DETERMINAZIONE DEL DIRIGENTE SERVIZIO VIA/VINCA 25 settembre 2024, n. 457

[ID VIP 10566] - PARCO EOLICO COMPOSTO DA 6 AEROGENERATORI, CIASCUNO DI POTENZA PARI A 6,6 MW, PER UNA POTENZA COMPLESSIVA PARI A 39,6 MW, DA REALIZZARSI NEL COMUNE DI CASTELLANETA (TA), IN LOCALITÀ "PEZZA DEL DRAGONE", CON OPERE DI CONNESSIONE RICADENTI NEL MEDESIMO COMUNE.

Proponente: GREEN ENERGY 7 S.R.L.

Relazione tecnica a supporto dell'istruttoria sul progetto
ID_VIP 10566

Figura 2 – Inquadramento del Parco eolico rispetto agli altri impianti FER esistenti e in fase autorizzativa

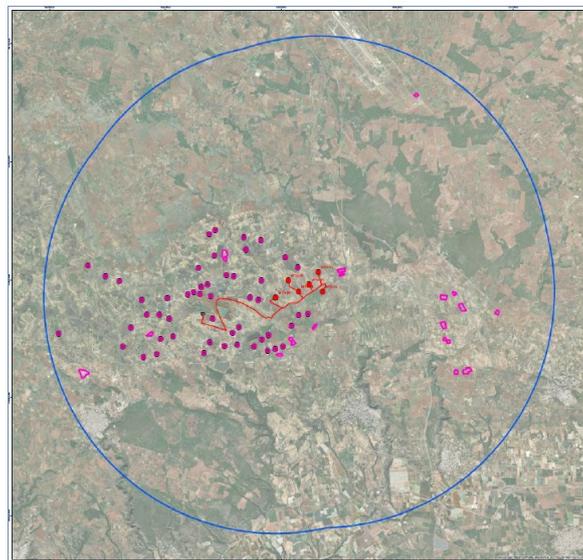
- **Let. a)** – Nell'area in esame **non** sono presenti impianti che utilizzano già la stessa fonte energetica;

- **EOLICI esistenti:** la WTG05 dista circa **699 m** dall'aerogeneratore più vicino;
 - **FOTOVOLTAICI esistenti:** la WTG01 dista circa **847 m** dal fotovoltaico più a più vicino.
 Il requisito risulta non soddisfatto.

Figura 3 – Stralcio delle aree tutelate dal PPTR Puglia: Aerogeneratori, viabilità e opere di connessione

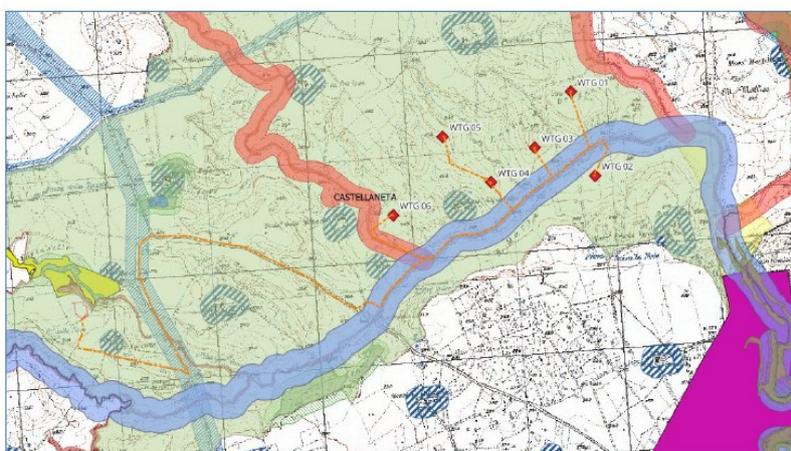
Un tratto di cavidotto, ad Ovest delle torri eoliche ed in prossimità del futuro ampliamento della Stazione Elettrica, interferisce con l'UCP-Testimonianze stratificazione insediativa, in particolare con il tratturo "Regio Tratturello alle Murge".

Figura 4 – Interferenza area di progetto con fascia di rispetto dei beni sottoposti a tutela ai sensi dell’art.136

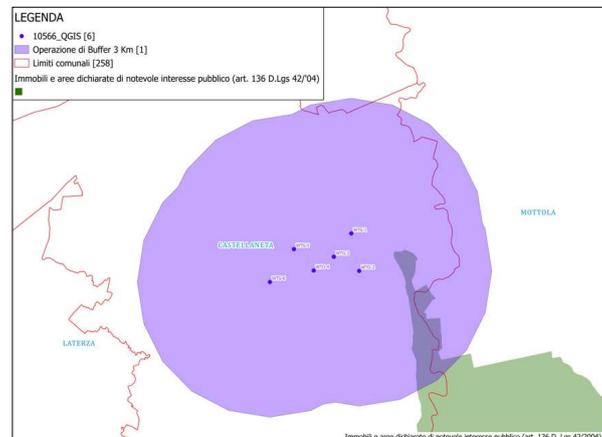
- o L'area di progetto è **ricompresa** nella fascia di rispetto dei beni sottoposti a tutela ai sensi dell'art.136 e del D.lgs. n. 152/2006. **Le aree in cui sono previsti gli insediamenti dei sei aerogeneratori dell'impianto eolico ricadono all'interno della fascia di rispetto della distanza di tre chilometri dai Beni Paesaggistici tutelati dall'art. 136 del Codice 42/2004.**

Figura 6 – Interferenza dell’impianto eolico con il Parco Naturale Regionale "Terra delle Gravine"

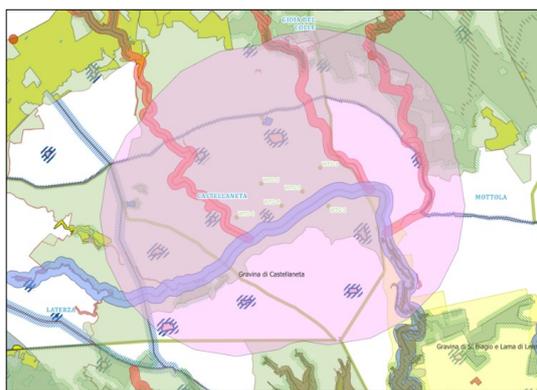
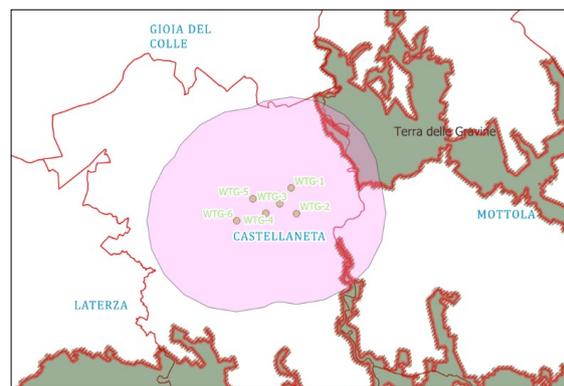
Nell’area buffer di 3 km sono presenti diverse altre interferenze tra l’area di progetto e i Beni Paesaggistici, nonché con altri contesti del PPTR. Come illustrato in Figura 6, il parco eolico interferisce con il Parco Naturale Regionale "Terra delle Gravine".

L’area di progetto, pertanto, non ricade tra quelle classificate come idonee ai sensi dell’art. 20 comma 8 lett. c-quater del D. lgs. 199/2021.

Figura 9 – DGR2122: Coni visuali 10 Km

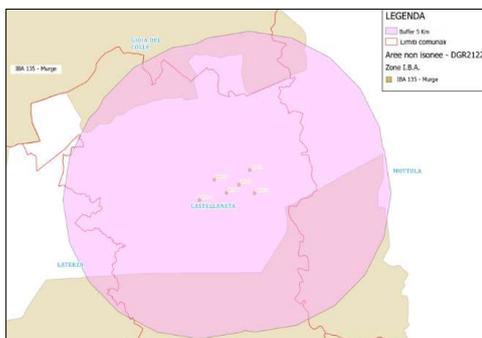
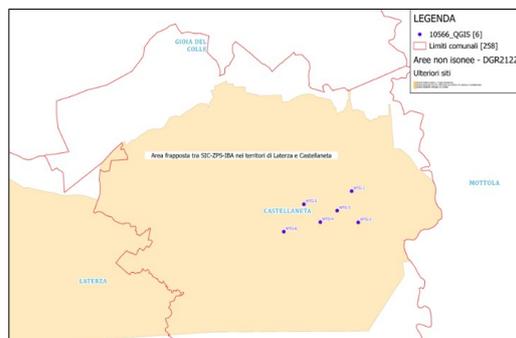
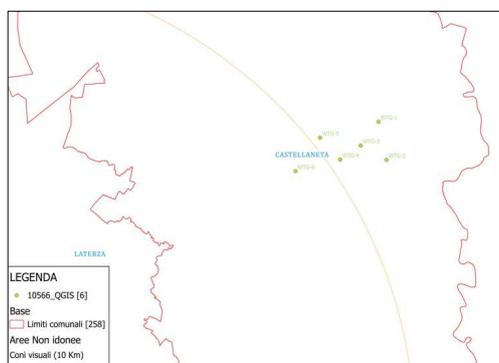
L’area dell’impianto proposto **RICADE** tra quelle indicate come *non idonee* ai sensi del regolamento regionale n. 24 del 2010.

Coni visuali	
– 10 Km (la torre WTG6 ricade nel cono visuale da 10Km ma non nell'area interna)	Presente
Interazioni con P/P - I Paduli	Non presente
Grotte (con buffer 100m)	Non presente
Lame e gravine	Non presente
Versanti	Non presente
Aree agricole interessate da produzioni agro-alimentari di qualità	Non presente
